RELAZIONE TECNICA CON DESCRIZIONE DETTAGLIATA DELLE MODIFICHE PROGETTATE E RELAZIONE AMBIENTALE AL FINE DI VERIFICARE L'ASSENZA DI "EFFETTI SIGNIFICATIVI E NEGATIVI PER L'AMBIENTE"

Il sottoscritto **Geom. Antonio Marino**, iscritto al collegio dei Geometri della provincia di Caserta al n. 2716, in ottemperanza all'incarico conferitogli dalla società **MIGNINI & PETRINI SPA** con sede legale in Petignano di Assisi (PG), Viale dei Pini n. 5, redige per lo stabilimento di Caivano (NA) Loc. Pascarola, relaziona quanto nell'ambito di una richiesta di variante non sostanziale all'Autorizzazione Integrata Ambientale D.D. n. n. 115 del 16/12/2015 rilasciata dalla Giunta Regionale della Campania, al fine di descrivere dettagliatamente le modifiche progettate e verificare l'assenza di "effetti significativi e negativi per l'ambiente".

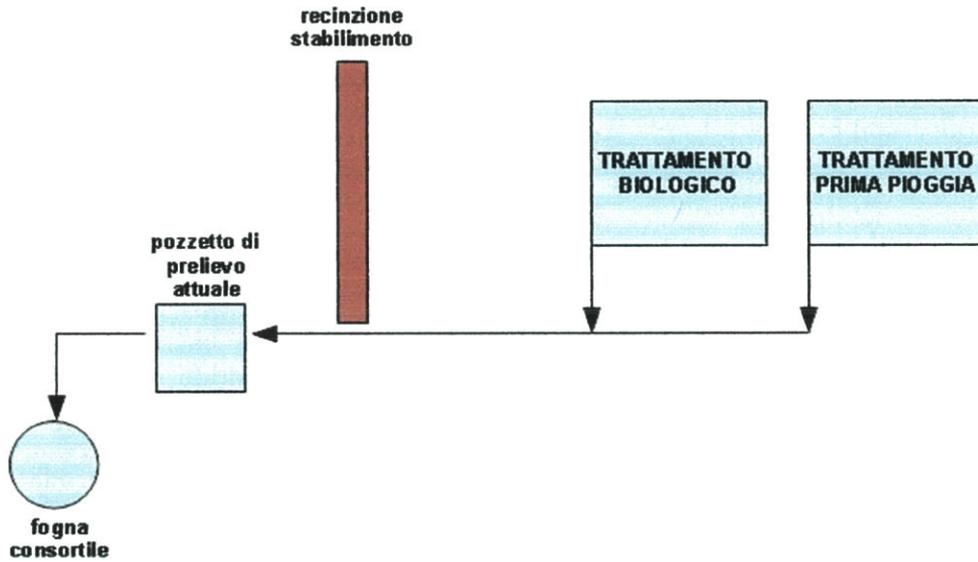
1) la realizzazione di un nuovo ulteriore pozzetto in cemento di dimensioni cm 60 x cm 60 con ubicazione sul tratto di linea di scarico esistente, per il prelievo delle acque reflue, provenienti dal trattamento biologico e trattamento acque di prima pioggia, prima dell'immissione alla fogna consortile e passando per il pozzetto attuale di prelievo il quale è posto al di fuori della recinzione aziendale.

Il fine di questo progetto è la realizzazione di un punto di prelievo "P" interno al perimetro aziendale facilmente accessibile, lasciando immutate le caratteristiche qualitative e quantitative degli scarichi e degli impianti esistenti.

Inoltre tale nuovo pozzetto permetterà di effettuare, nelle migliori condizioni di sicurezza ed accessibilità, i prelievi per i campionamenti in modalità medio-composita nell'arco delle tre ore come prescritto nella Determina Dirigenziale n. 115 del 16/12/2015 della Regione Campania attraverso l'utilizzo di uno strumento automatico marca HACH-MOD. AS950.

A titolo esplicativo segue lo schema del percorso fognario prima e dopo la realizzazione.

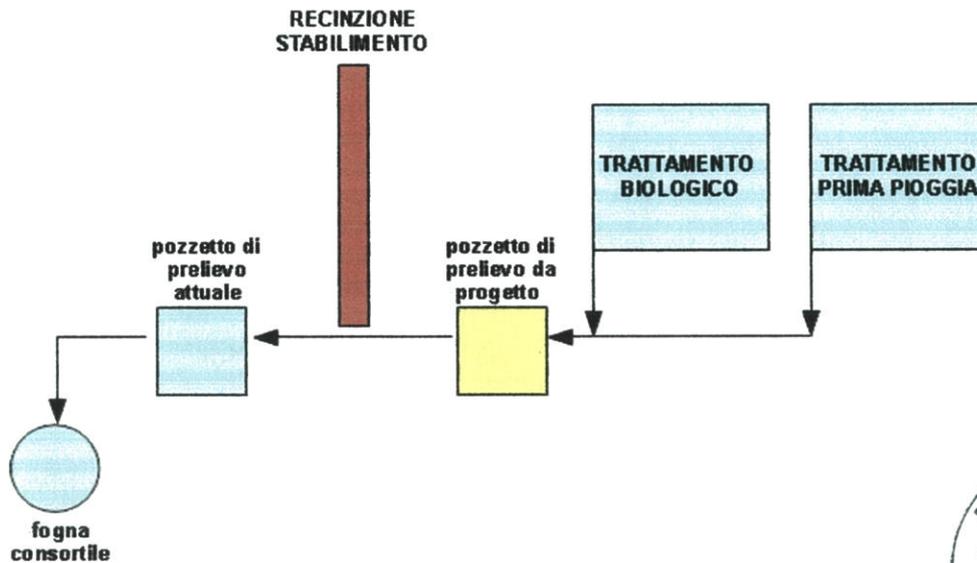
SITUAZIONE ATTUALE

IPOTESI A PROGETTO
